(株)七星科学研究所
営業部

NWPC、NLCC クランプワッシャー材質変更について

※図はNWPC-30-Pです

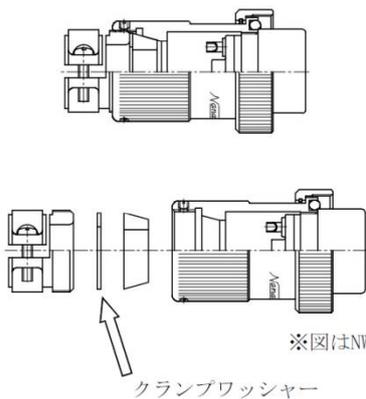
クランプワッシャーの材質及び板厚変更

変更前	変更後
素材	黄銅 C2680P	ステンレス SUS304
表面処理	ニッケルめっき	なし
板厚	1mm	0.5mm
外観
